Acuerdo 1967 Por el cual se aprueba la incorporación del cambio en los límites de generación y absorción de potencia reactiva de la unidad Guatapé 1

1967

8 Mayo, 2025

FIGURA1: CURVA ANTERIOR UNIDAD 1 CENTRAL GUATAPÉ SEGÚN ACUERDO CNO 806

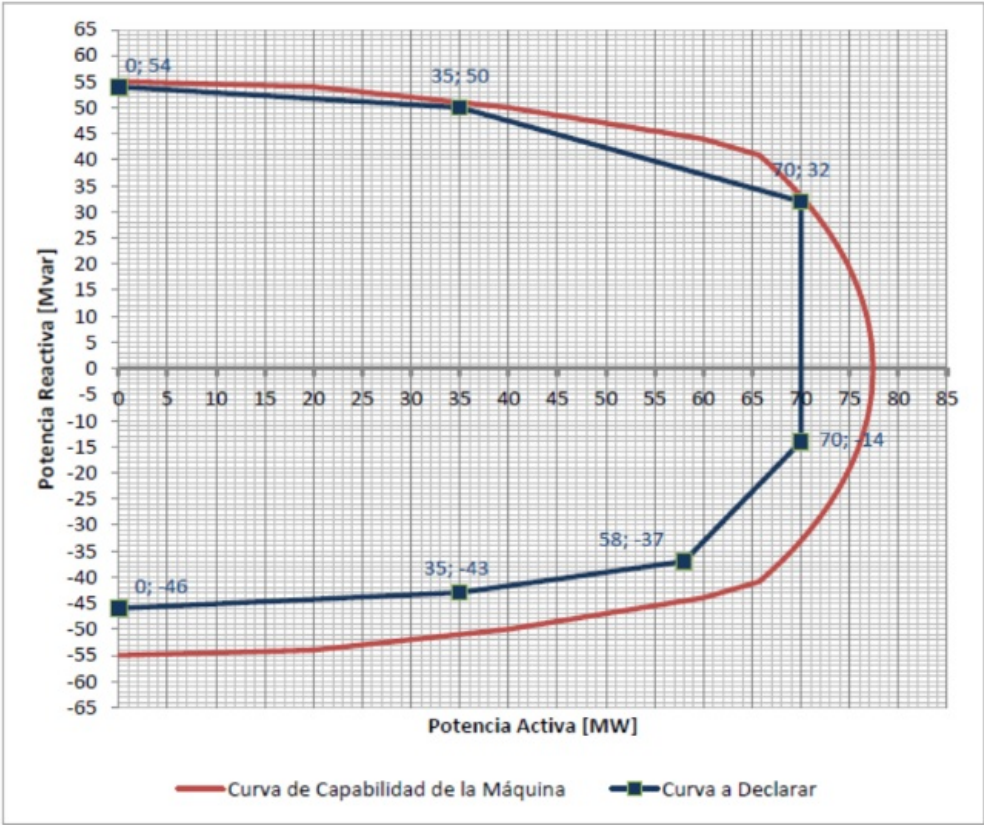
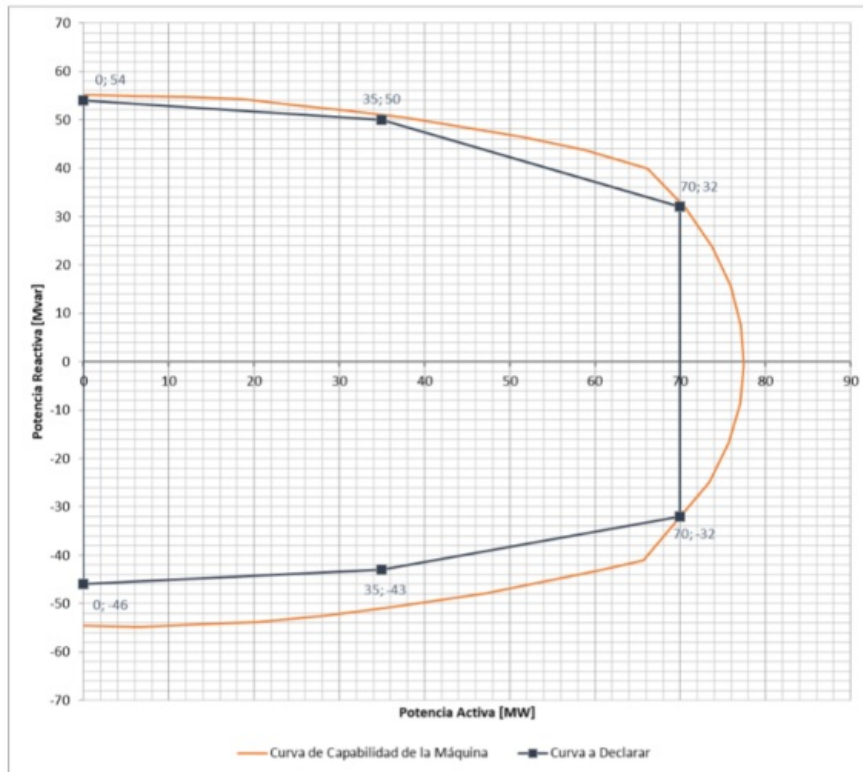
Aprobar la declaración de una nueva curva operativa de carga de la unidad Guatapé 1, en la que se define la capacidad para entrega y absorción de potencia reactiva de las plantas en función de la potencia activa generada, como se presenta a continuación:

Unidad	Parámetro a modificar	P (MW)	Q Anterior (MVar)	Q Nuevo (MVar)
Guatapé 1	Capacidad de absorción de reactivos	0	-46	-46
		35	-43	-43
		70	-14	-32
	Capacidad de generación de reactivos	0	54	54
		35	50	50
		70	32	32

VALORES NUEVOS
